OBEC VĚTRUŠICE

Datum: 20.7.2021
Č. j.: VET-504/2021

Připomínky k územnímu řízení stavby „II/240 a II/101, přeložka silnic v úseku D7-D8, III. etapa

SO 205 - 207

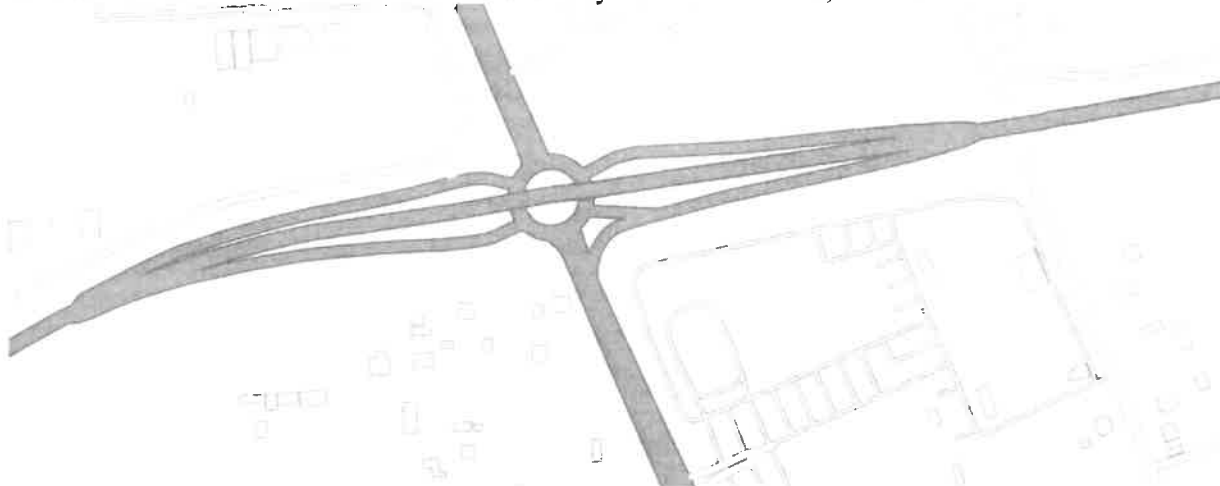
ZÚR pro veřejně prospěšnou stavbu D059 vymezují 1 MÚK v katastru obce Chvatěruby. Mimoúrovňová křižovatka je křižovatka, na níž jsou vzájemně propojeny pozemní komunikace, křižící se v různých úrovních. Ačkoliv se trasování stavby vyhýbá pojmenování MÚK a používá názvosloví „rampy“. Vedení trasy v úseku 6,5 – 7,1 vykazuje znaky útvarové kosodelné MÚK mezi navrhovanou komunikací na mostech a komunikací II/608. **III. etapa tedy obsahuje 2 MÚK, což je v rozporu se ZÚR Středočeského kraje.**

Detailně je tato skutečnost popsána v Souhrnné technické zprávě v části 4. **DOPRAVNÍ ŘEŠENÍ A ZÁKLADNÍ ÚDAJE O PROVOZU, PROVOZNÍ A DOPRAVNÍ TECHNOLOGIE:** Přeložka II/240, II/101 je napojena přes **rampy křižovatky** na projektovanou okružní křižovatku na II/608. Hlavní trasa přeložky kříží II/608 **mimoúrovňově** po mostním objektu. Výřez v obrázku situace stavby zobrazuje MÚK kosodelného tvaru:

Protože druhá MÚK není v ZÚR zanesena, nelze ji tedy v posuzované dokumentaci pro zcela zřejmý rozpor se ZÚR navrhovat, ponechat a v území umístit.
